AV / AC Brescia – Verona

REPORT D'INCONTRO

Oggetto: Incontro presso il Comune di Peschiera in relazione alle osservazioni formulate in Conferenza di Servizi relative ai territori dei comuni di Peschiera e di Ponti sul Mincio.

Oggetto: Incontro presso il Comune di Castelnuovo del Garda in relazione alle osservazioni formulate in Conferenza di Servizi.

ALLEGATO 3

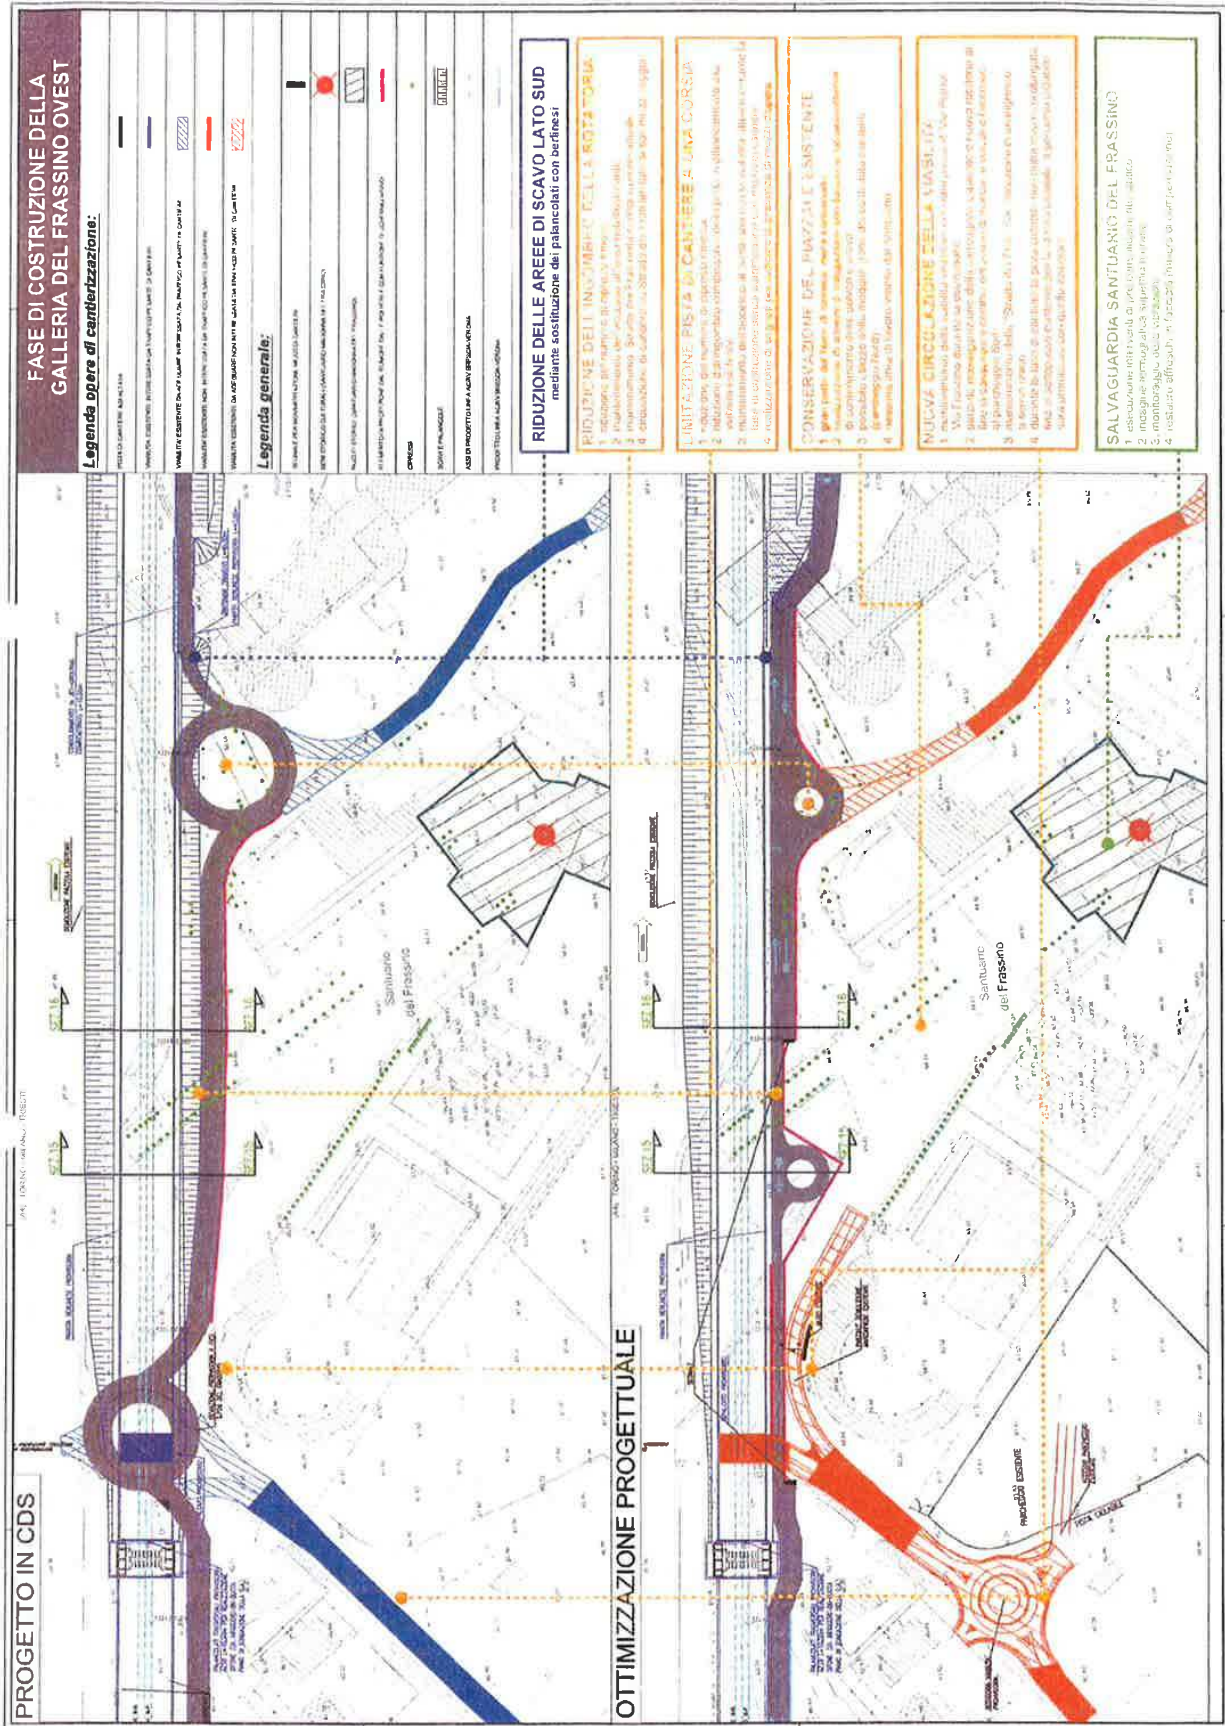
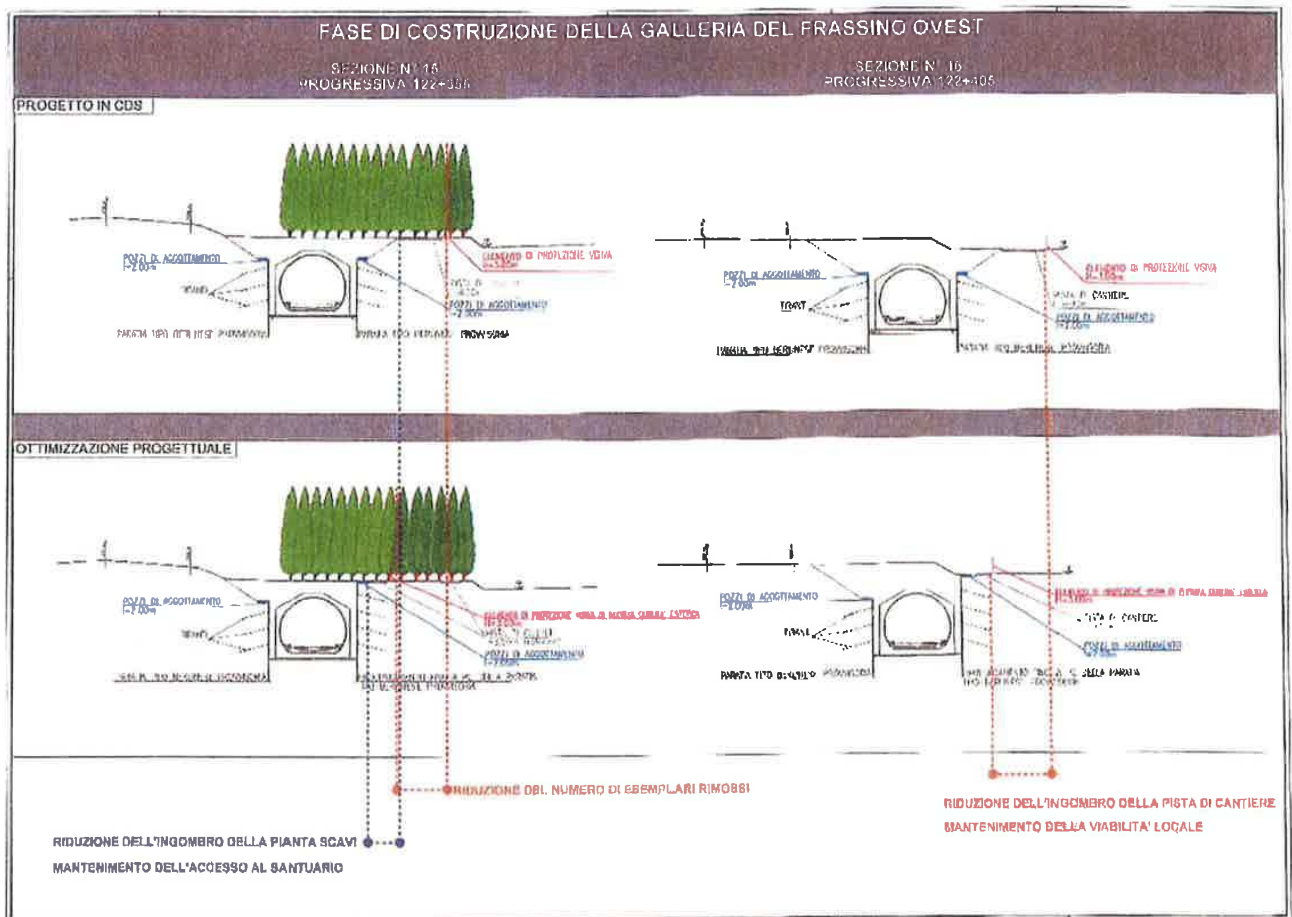
2. **Interferenza con il santuario del Frassino:** al fine di limitare l'impatto tra i lavori e la fruibilità del santuario durante la fase di costruzione, nonché di garantire un miglior inserimento ambientale della nuova linea AV (che nel tratto prospiciente il santuario è prevista totalmente in galleria artificiale), il Consorzio Cepav due illustra le modifiche apportate al progetto definitivo (vedi **Allegato 3**):

- cambiamento della modalità costruttiva lungo tutto il fronte del santuario: da palancolati a berlinesi, così da ridurre l'ingombro dell'area dello scavo e dell'area di lavoro;

- riduzione della larghezza della pista di cantiere davanti al santuario;
- inserimento di elementi protettivi e di schermatura visiva a specchio, con funzione fonoassorbente e di contenimento dell'impatto per le polveri;

- riduzione dell'abbattimento dei cipressi esistenti;
- riduzione della rotonda di cantiere di incrocio tra pista e strada di accesso al cantiere L.5.L.1, con riduzione del numero di cipressi rimossi;

ALLEGATO 4

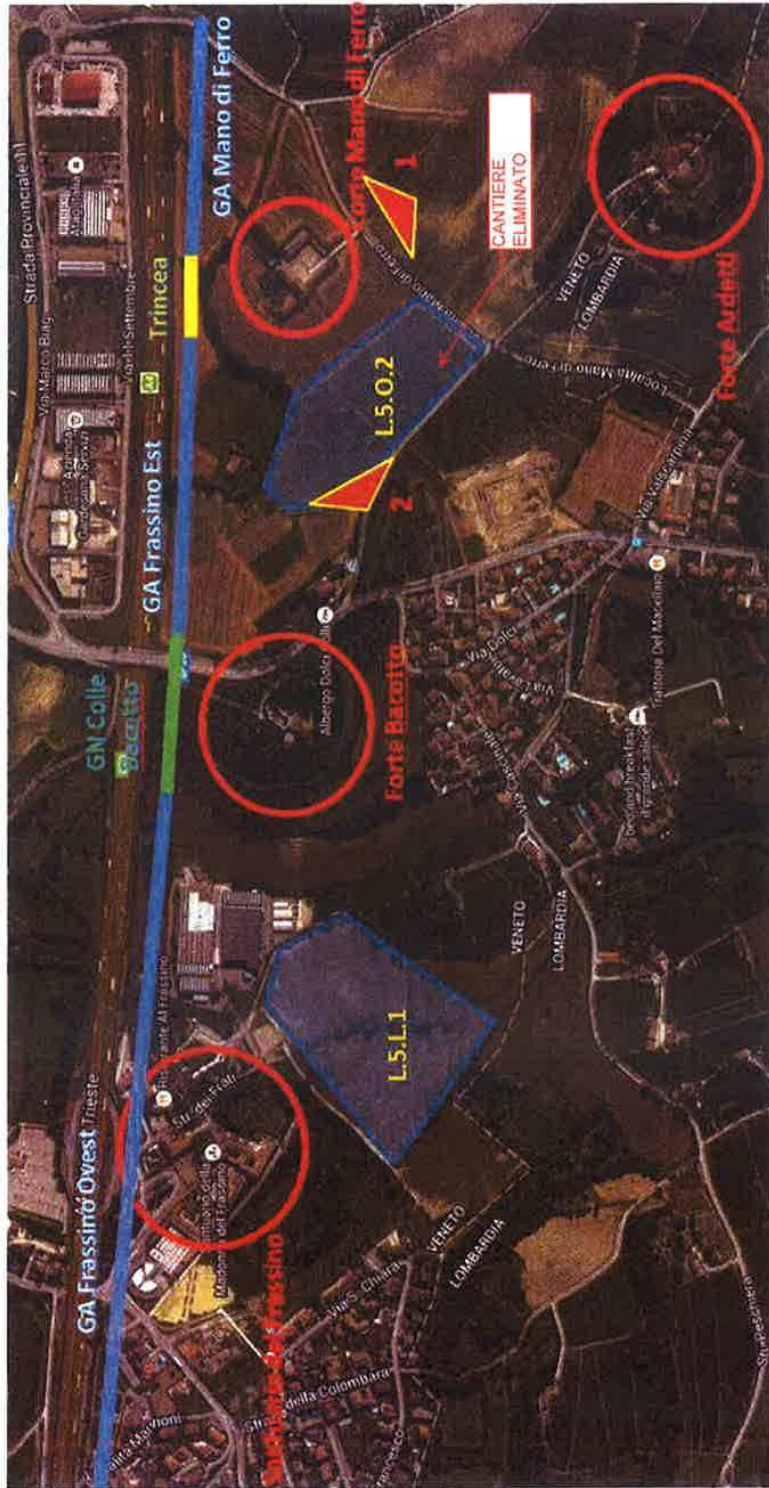
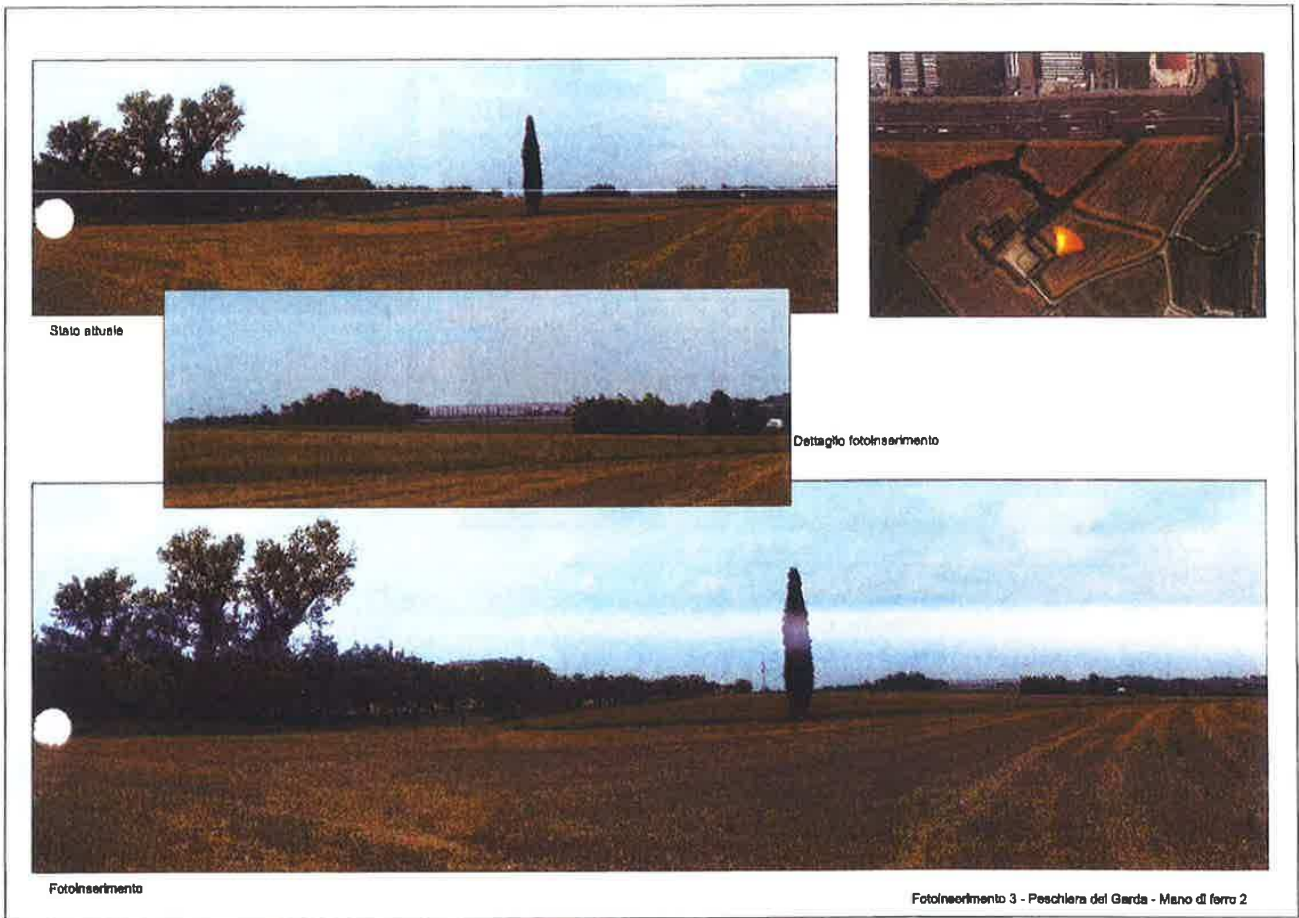
4 Interferenza con Corte Mano di Ferro: il Consorzio Cepav due illustra le modifiche progettuali apportate a seguito di sopralluoghi effettuati con la Soprintendenza dei beni Architettonici e Paesaggistici di Verona e di prescrizioni del MiBACT (vedi Allegato 4):

- eliminazione totale del cantiere operativo L.5.O.2 e relativa viabilità di cantiere, ivi inclusa qualsiasi interferenza con la strada di accesso a Forte Ardetti;
- rimodellamento morfologico di copertura della galleria artificiale con addolcimento delle pendenze verso la Corte;
- messa a dimora di filari arborei;
- sostituzione della rampa carrabile di uscita di sicurezza dalla galleria con uscita pedonale.

ALLEGATO 6 - Cavalcavia Ghiroida

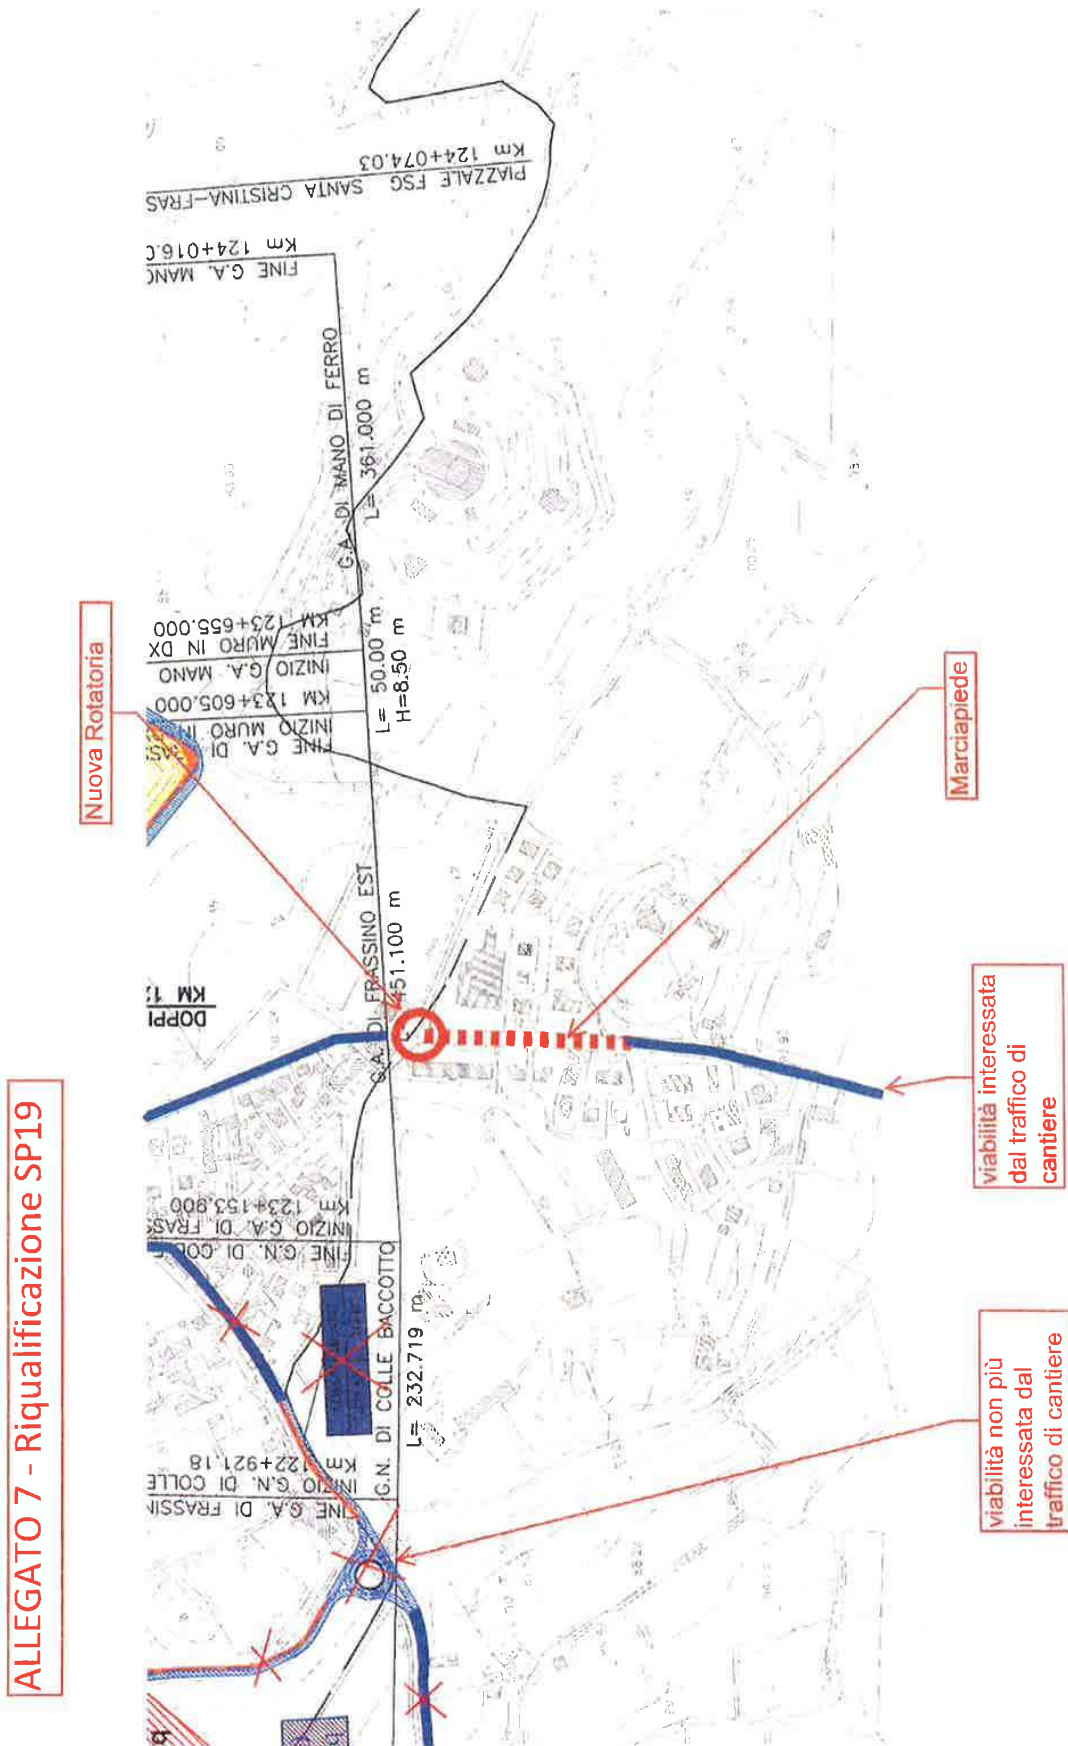
7 Cavalcavia Ghirolda (pk 120+523): gli Enti locali chiedono che venga rivisto l'incrocio della rampa nord del cavalcavia con la viabilità locale e la pista di cantiere. Si conviene che verrà incrementata la pendenza della rampa per consentire un accorciamento della lunghezza di quest'ultima e l'inserimento di una rotatoria di cantiere (vedi Allegato 6).

ALLEGATO 1 - Modifica Rotatoria cavalcavia SP27 di Mongabia

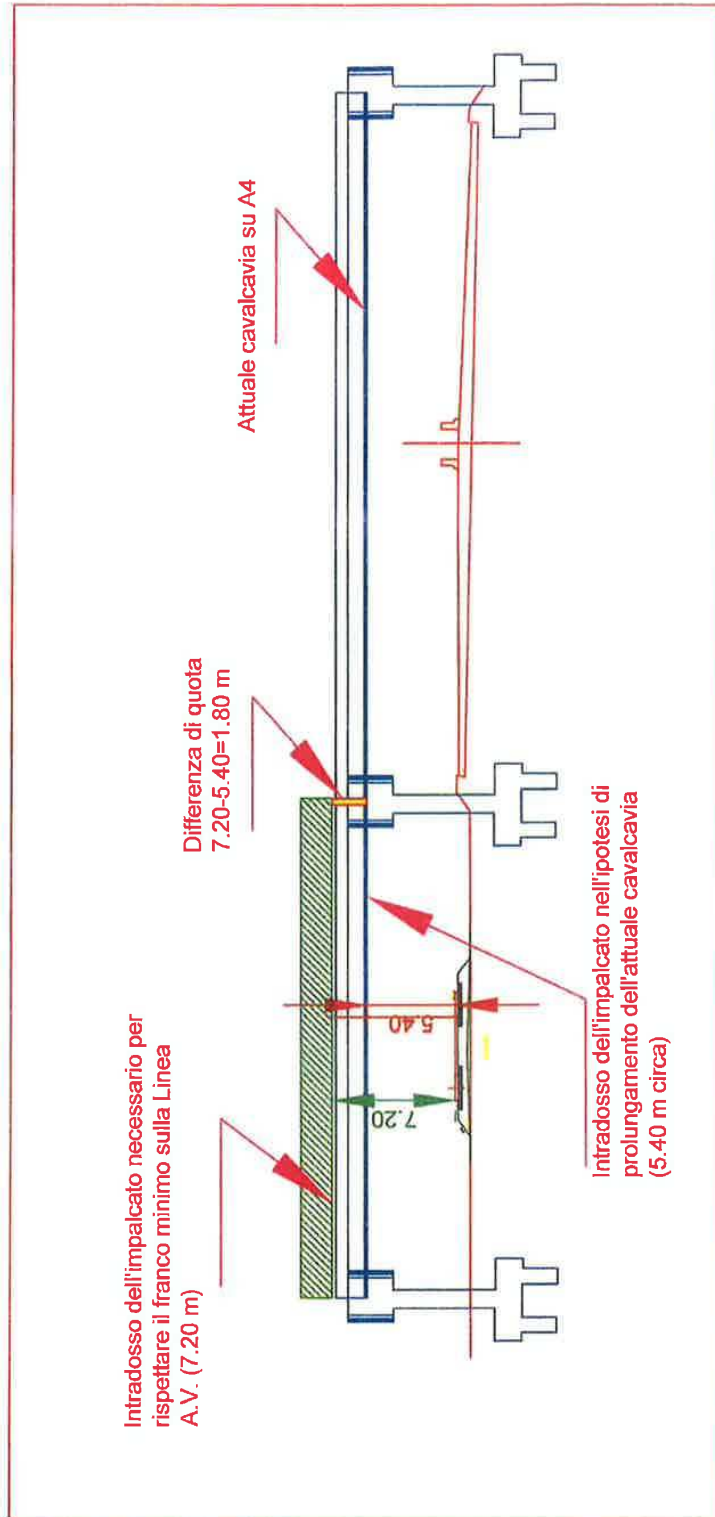
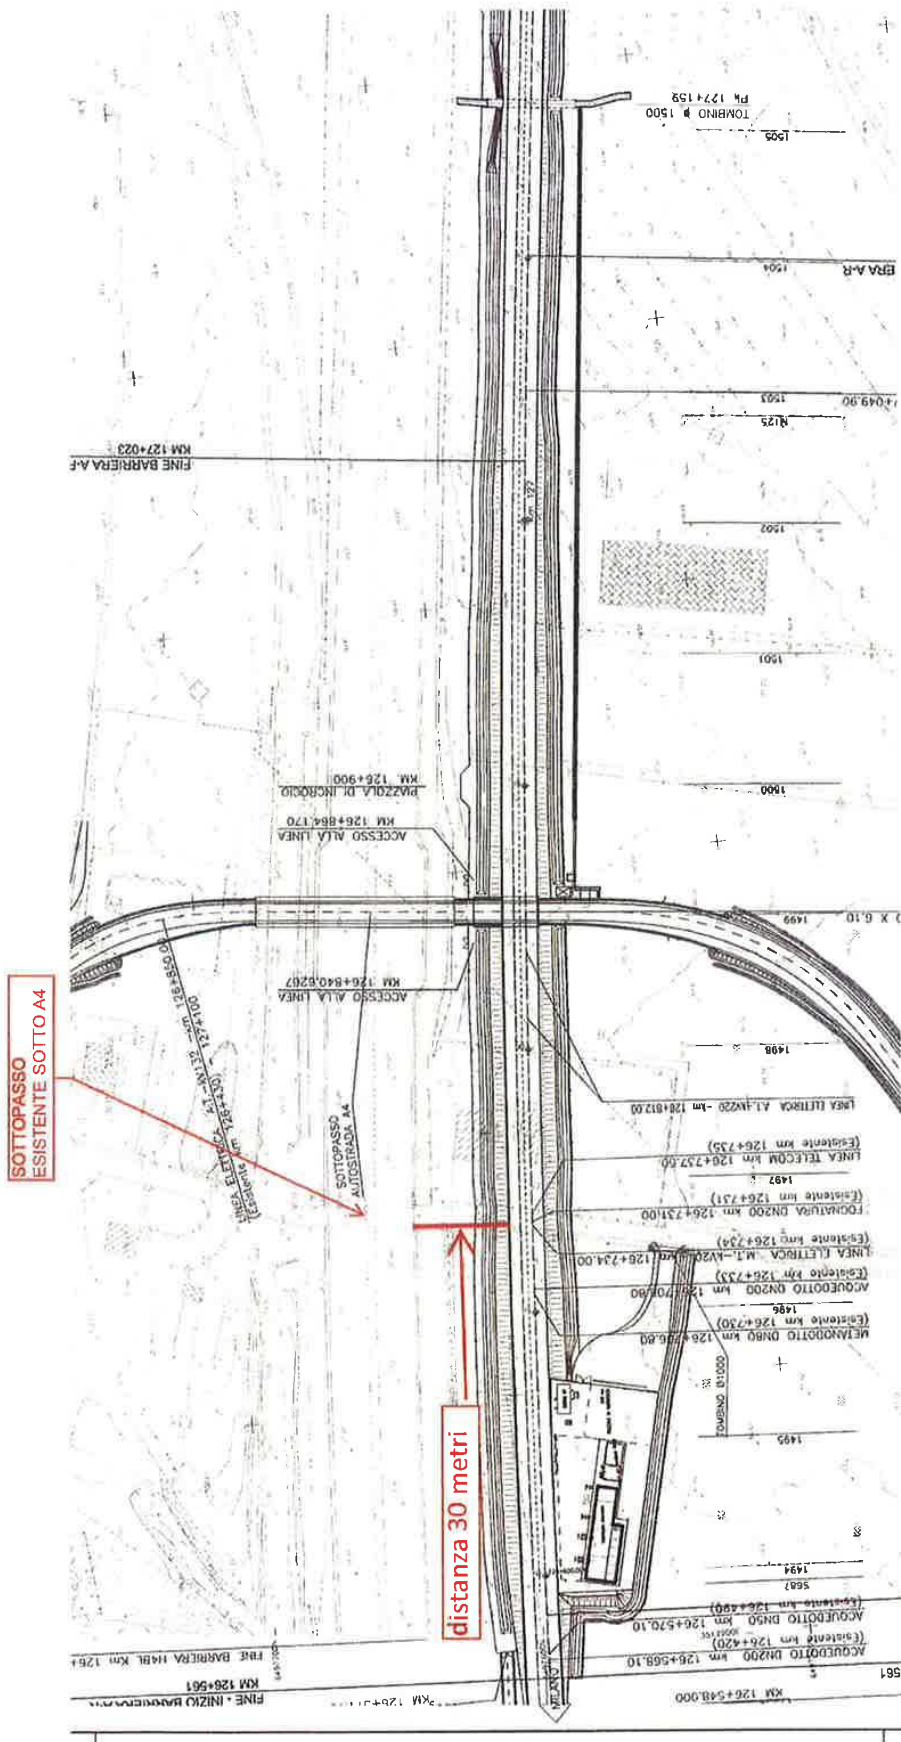
6. **Cavalcavia SP 27 di Mongabia**: quest'opera è stato oggetto delle seguenti richieste:
 - a) Nuova rotatoria prevista a nord del cavalcavia: il Comune chiede di modificare il progetto includendo, come innesto sulla rotatoria, anche la Via Sei Fontane, oltre che Via Galilei. Si ritiene accoglibile la richiesta (vedi **Allegato 1**).
